RELATÓRIO DE VISTORIA

Identificação: DFCR-CSG-RV-057-2025	Datas da Vistoria: 07 e 09/10/2025
	Data do Relatório de Vistoria: 10/10/2025
Identificação do Contrato: CONTRATO SELT Nº 50/2022 – EDITAL CRI nº 0001/2022.	
Objeto do Contrato: concessão da infraestrutura de transporte de trechos integrantes das rodovias ERS-122 (km 0,00 ao km 168,65), ERS-240 (km 0,00 ao km 33,58), RSC-287 (km 0,00 ao km 21,49), ERS-446 (km 0,00 ao km 14,84), RSC-453 (km 101,43 ao km 121,41) e BRS-470 (km 220,50 ao km 233,50).	
Concessionária: Caminhos da Serra Gaúcha – CSG.	
Assunto: vistoria técnica em campo.	
Referência: PROA nº 25/0400-0001403-1.

Relatório Tipo VT1 - Vistoria Semanal

Identificação: AFA-CSG-VT1-016-09.10.2025_REV002	Data da Vistoria: 07/10/2025 09/10/2025
	Data do Relatório: 10/10/2025
Identificação do Contrato: CONTRATO SELT Nº 50/2022 – EDITAL CRI nº 0001/2022.	
Objeto do Contrato: concessão da infraestrutura de transporte de trechos integrantes das rodovias ERS-122 (km 0,00 ao km 168,65), ERS-240 (km 0,00 ao km 33,58), ERS-446 (km 0,00 ao km 14,84), RSC-453 (km 101,43 ao km 121,41), RSC-287 (km 0,00 ao km 21,49) e BRS-470 (km 220,50 ao km 233,50).	
Concessionária: Caminhos da Serr

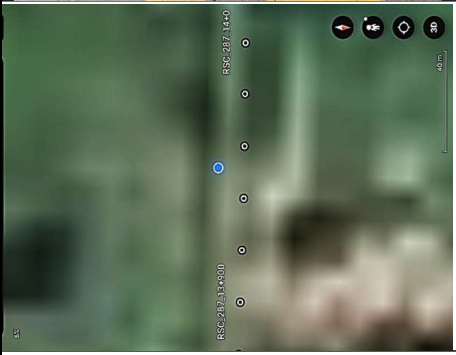
ID	Localização	Registro Fotográfico	Constatações (PER)	Km (aproximado)	Sentido da rodovia	Prazo de correção (PER)
1.		 07/10/2025 08:30 29.68925 S 51.88730 W RSC 287 EST-006+200	Trincas Interligadas Classe 3 Item 3.1.1 do PER	RSC 287 004+200	Decrescente	72 horas
2.		 07/10/2025 08:24 29.68925 S 51.80490 W RSC 287 EST-006+200	Trincas Interligadas Classe 3 Item 3.1.1 do PER	RSC 287 006+200	Decrescente	72 horas

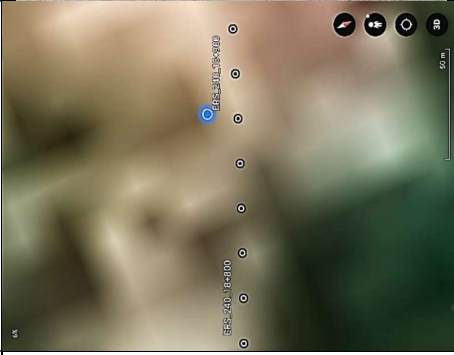
<p>3.</p> 		<p>Panelas Item 3.1.1 do PER</p>	<p>RSC 287 009+880</p>	<p>Decrescente</p>	<p>24 horas</p>
<p>4.</p> 		<p>Trincas Interligadas Classe 3 Item 3.1.1 do PER</p>	<p>RSC 287 013+900</p>	<p>Decrescente</p>	<p>72 horas</p>

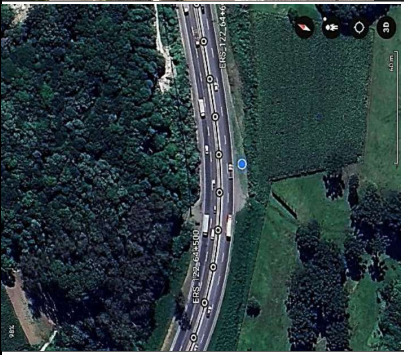
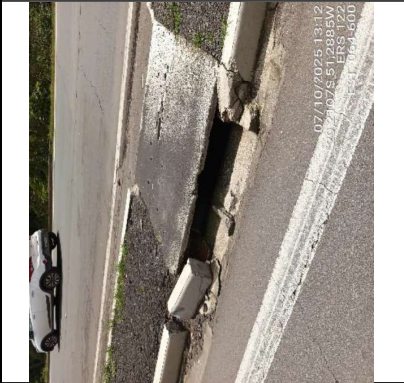
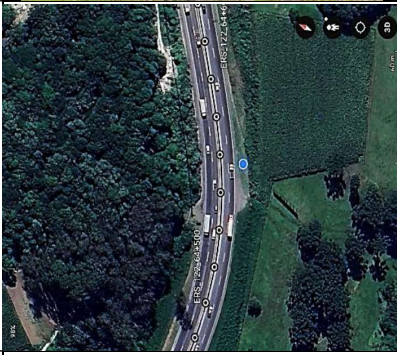
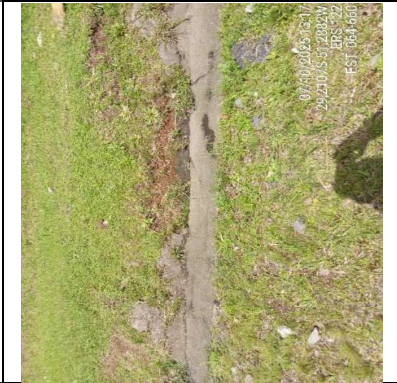
<p>21.</p>			<p>Dispositivo de Drenagem Obstruído Item 3.1.4 do PER</p>	<p>ERS 122 043+410</p>	<p>Crescente</p>	<p>72 horas</p>
<p>22.</p>			<p>Meio fio danificado Item 3.1.4 do PER</p>	<p>ERS 122 063+640</p>	<p>Crescente</p>	<p>72 horas</p>

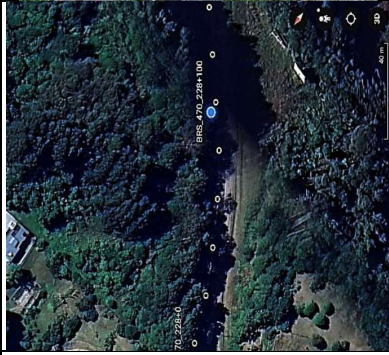
27.			<p>Dispositivo de Drenagem Danificado Item 3.1.4 do PER</p>	<p>ERS 122 084+350</p>	<p>Crescente</p>	<p>72 horas</p>
28.			<p>Dispositivo de Drenagem Danificado Item 3.1.4 do PER</p>	<p>ERS 122 087+300</p>	<p>Crescente</p>	<p>72 horas</p>

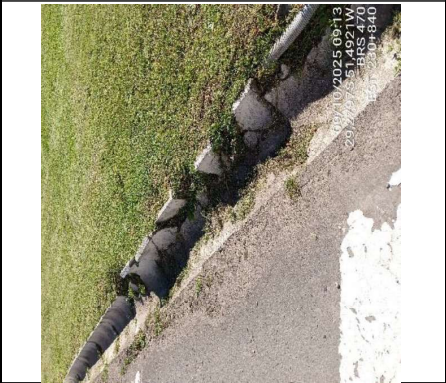
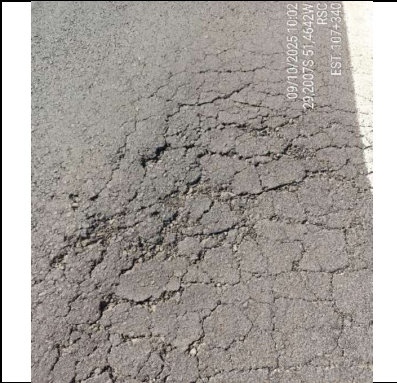
31.			<p>Dispositivo de Drenagem Danificado Item 3.1.4 do PER</p>	<p>ERS 446 003+350</p>	<p>Crescente</p>	<p>72 horas</p>
32.			<p>Dispositivo de Drenagem Danificado Item 3.1.4 do PER</p>	<p>ERS 446 003+375</p>	<p>Crescente</p>	<p>72 horas</p>
